Avis délibéré
de la Mission régionale d'autorité environnementale
Provence-Alpes-Côte d'Azur

sur le projet de création d'une télécabine de liaison entre
Superdévoluy et la Joue du Loup - opération de remplacement
du télésiège du Jas par une télécabine à Dévoluy (05)

N° MRAe
001645/A P - 002111/A P

Figure 1: Localisation de la zone d'implantation du projet - Source : étude d'impact

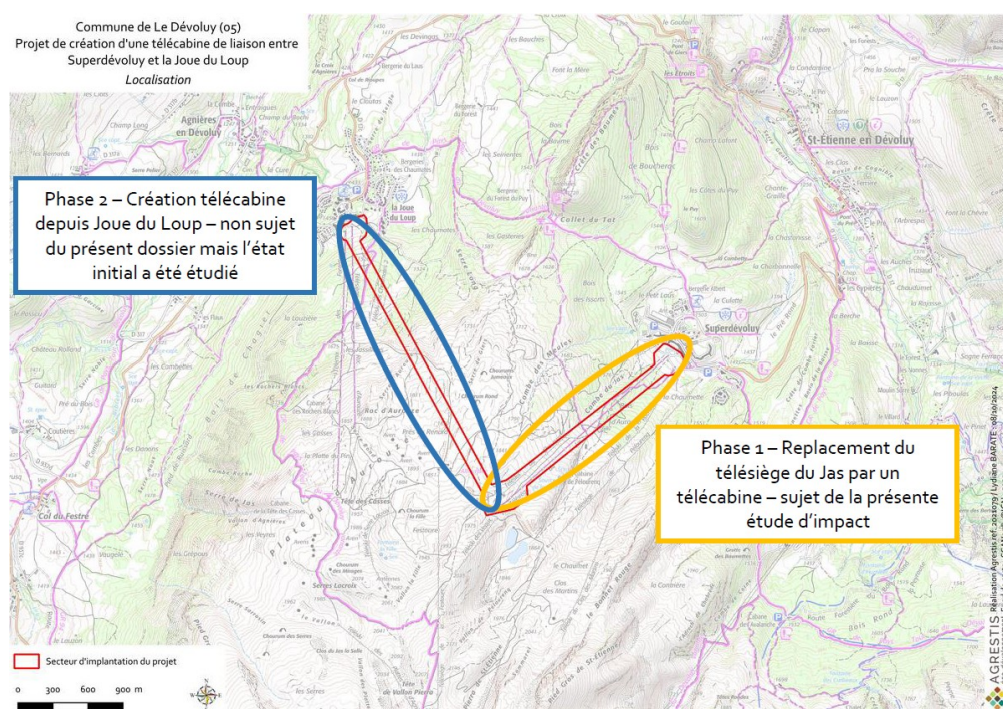
Concernant l'opération en phase 2 de création d'une télécabine partant de la Joue du Loup, le dossier ne fournit pas d'information sur les caractéristiques de la télécabine car « *les éléments projets* » ne sont pas encore aboutis. L'état initial est analysé, mais les incidences ne sont pas évaluées à ce stade. Le dossier précise que « *la création de la télécabine au départ de la Joue du Loup fera l'objet d'une seconde étude d'impact, déposée ultérieurement, lorsque des plans projets seront arrêtés via une mise à jour du présent dossier.* ».

La MRAe relève que le « *Schéma d'Aménagement du Domaine Skiable du DEVOLUY* » annexé à l'étude d'impact prévoit deux autres opérations : « *déplacement de l'installation de neige de culture sur le TSD¹ du SOMMAREL et création d'un espace débutant à l'arrivée de la nouvelle télécabine* », ainsi que l'« *aménagement d'une infrastructure au point de convergence pour développer l'attractivité et orienter [la] commercialisation sur un tourisme éducatif, scientifique et contemplatif* ». Considérant la nature de ces deux opérations et leur proximité géographique avec les opérations des phases 1 et 2 précitées, la MRAe estime que l'ensemble de ces opérations – concourant à la « *restructuration du domaine skiable* » – constitue le périmètre du projet global. La MRAe invite le porteur de projet à établir l'état initial à l'échelle du projet global.

La MRAe recommande de revoir le périmètre de projet global de restructuration du domaine skiable du Dévoluy, d'établir l'état initial de l'environnement à cette échelle et d'actualiser les études d'impact pour toute demande d'autorisation ultérieure.
